## テニスコート照明灯更新工事のご提案

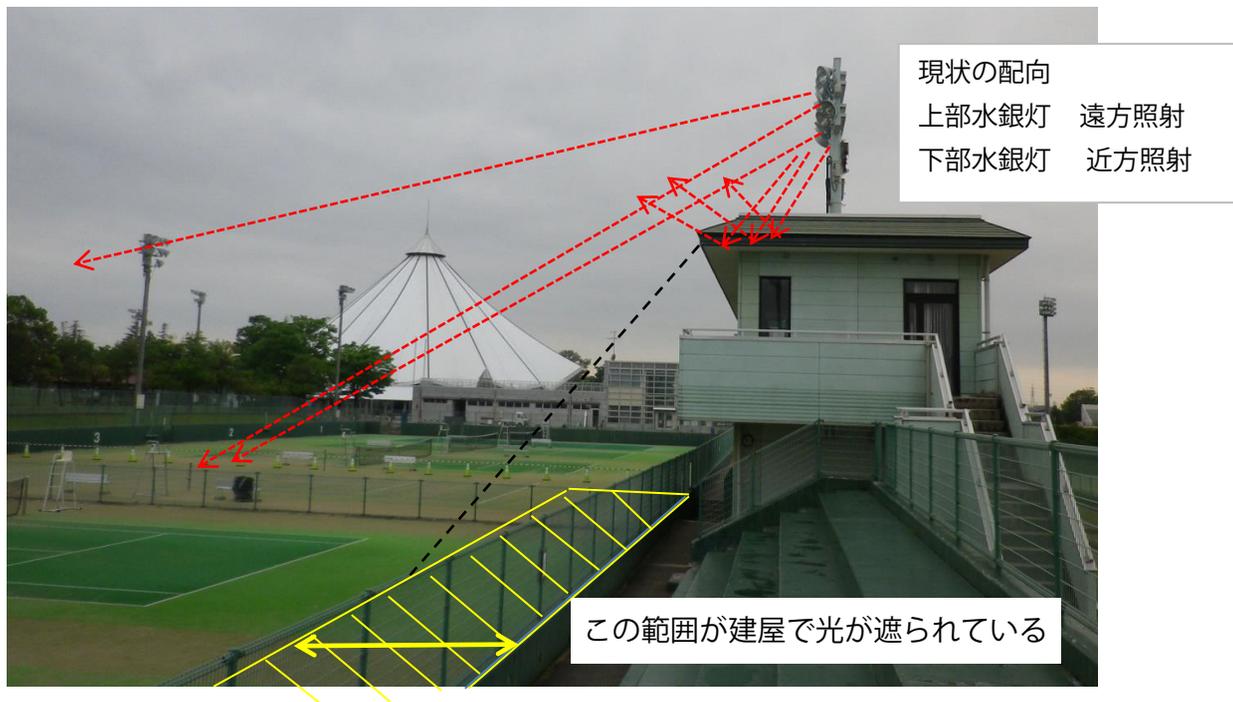
照明灯の設置位置は、コートに均等に照らせるように同位置、同高さで設置されていますが、管理棟屋上に設置されている照明は管理棟があるため、下方を照らす障害(影)になっています。(写真参照)照度シミュレーションにおいて平均的な照度を得られるように計画されても、実際に照度を計測すると、建屋で光が遮られている部分の照度が他の部分に比べ低い(部分的に暗く感じる)と推測されます。実質上の問題は生じないかもしれませんが、定量的な照度の評価をされる際に問題になる可能性があります(全体の平均照度は確保できても、部分的に照度が落ちているエリアが生じるかもしれません。)

LED灯に交換される機会に照度のばらつきを低減するために上部の照明(5灯)を1m程度張り出すことをご提案いたします。下方の照明灯で遠方を照らし、上方の照明灯で下方を照らすようにします。

既設、水銀灯を撤去して取り合いの確認をし、締結部を加工して張り出し台をボルト接合で取り付けます。
